# 改善箇所説明図

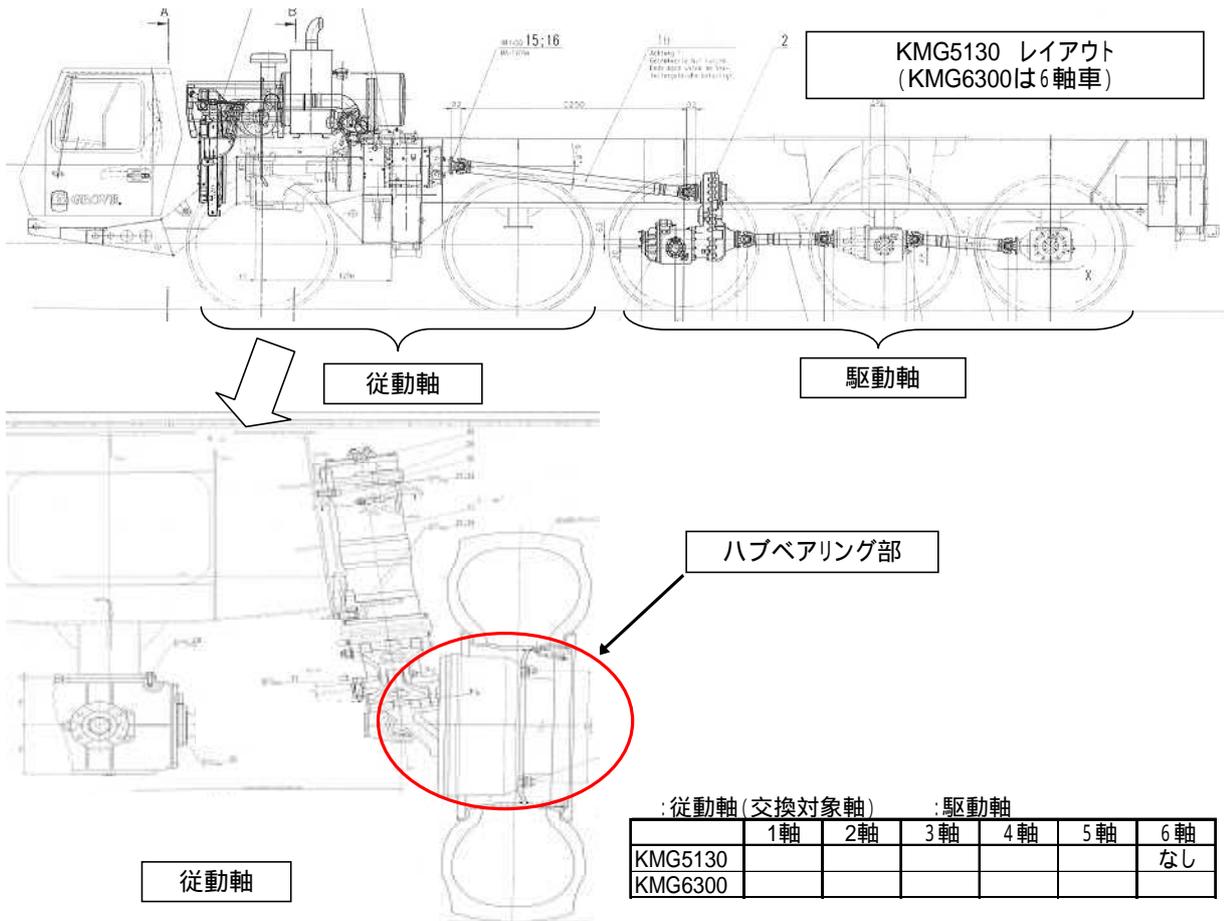
従動軸のホイールハブのベアリングに使われている部品に熱処理不良があり、設計要求強度を満足することが出来ず、ベアリングのがた付きや破損が発生し、そのまま放置すれば走行不能な状態となるおそれがある。

なお、不具合の兆候として、走行中に異常振動、異音、タイヤのロックが発生するため、運転者が不具合に気付き、路肩への退避は可能である。

また、ベアリングが破損した場合でも、ハブのカバーを破って破損部品の飛散は発生していない。

設計仕様を満足しないベアリングを搭載した可能性のある車両の従動軸のハブアウターベアリングを設計仕様を満足するベアリングに交換する。

注:   は、交換部品を示す。
